SOLICITUD DE OFERTAS DE LA CONSTRUCCIÓN DE LA PLANTA DE TRATAMIENTO DE AGUAS RESIDUALES LOS MERINOS, INCLUYE LA ESTACIÓN DE BOMBEO PROGRESO

PROCESO EC-EMAPAG-CW-RFB-007

ACLARACIÓN DE CONSULTAS EFECTUADAS POR LOS LICITANTES

ACLARACIÓN AL 25-NOVIEMBRE-2020

4. Partida 3.14 Edificio de Polímeros y CCM-2

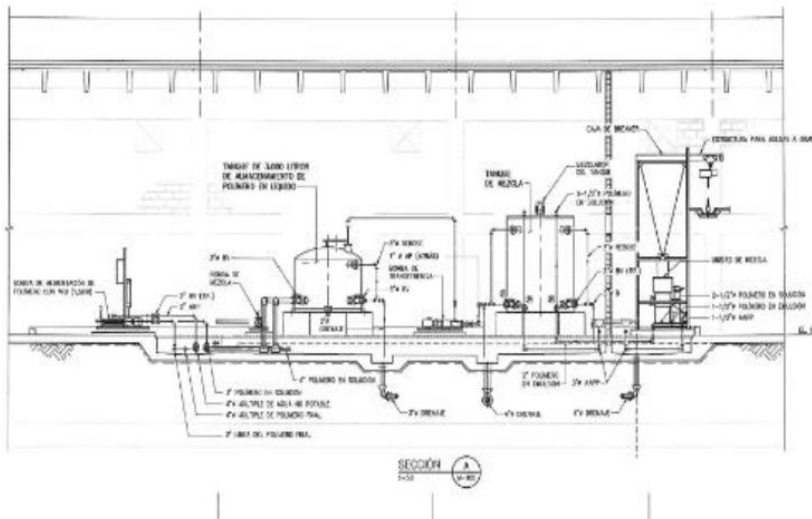
3.14.3	Equipamiento		
3.14.3.1	Soplador de alimentación (11 kw)	U	2.00
3.14.3.2	Bombas de alimentación (1.5 Kw) (con VFD)	u	6.00
3.14.3.3	BOMBA BOOSTER, ALTA PRESION, IMPULSOR EN NORI, 3/4HP, 40Ft, 45 GPM	u	6.00

Solo detallan el equipamiento (imagen), sin embargo en la sección 11244-1 indica:

- Sistema para alimentación de polímero aniónico hacia las cámaras de mezcla rápida de los tanques de pre-aireación y floculación. Se encontrará instalado dentro del edificio de polímeros para pre-aireación y floculación.

Y en plano M106, también se evidencia unidad de mezcla

Por favor, aclarar en qué partida se indicarán, detallarán estos precios.

ACLARACIÓN.- VER CIRCULAR DE ENMIENDA No 3. LITERAL F.
